안 내 문

「청주 동일하이빌 파크레인 2단지」 계약자님의 평안과 건강을 기원합니다.

■ 경미한 설계변경 주요사항 : 옥탑부 구조 변경 (공용부위)

옥탑부 구조 변경(공용부위) 안내

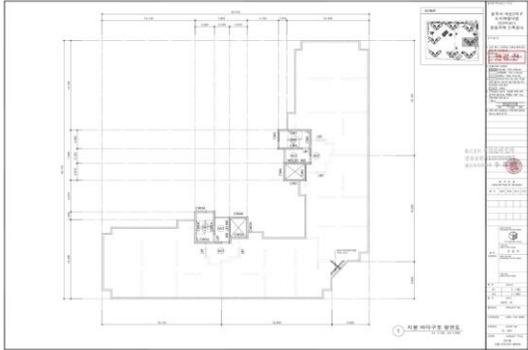
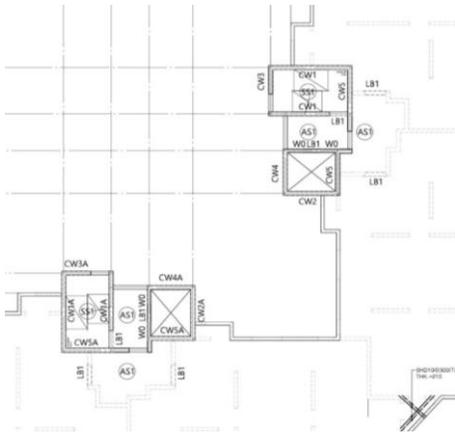
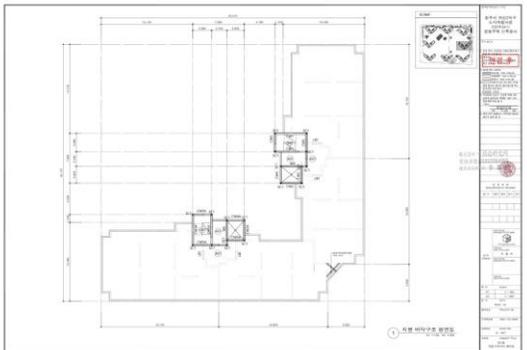
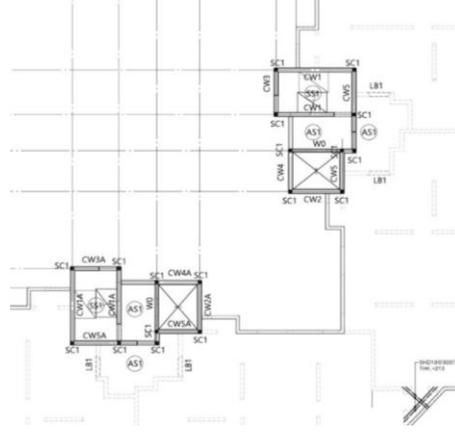
항목	구분	변경 전	변경 후
1	옥탑부	철근콘크리트 구조 (철근과 콘크리트를 결합하여 사용하는 구조)	철골 구조 (건축물의 주요 구조가 철골로 이루어진 구조)
	변경사유	고층 작업에 따른 안정성 확보 및 시공성, 품질 향상을 위한 변경

구분	변경 전	변경 후
<p>각동 옥탑부 구조 변경 (철근콘크리트구조 →철골 구조 변경)</p>	 	 
	<p>▶ 옥탑부 구조 : 철근 콘크리트 벽체</p>	<p>▶ 옥탑부 구조 : 철골 기둥 + 철골 보</p>
해당 위치	201동~208동	
비고	① 옥탑부 크기 동일, ② 구조 형식 변경
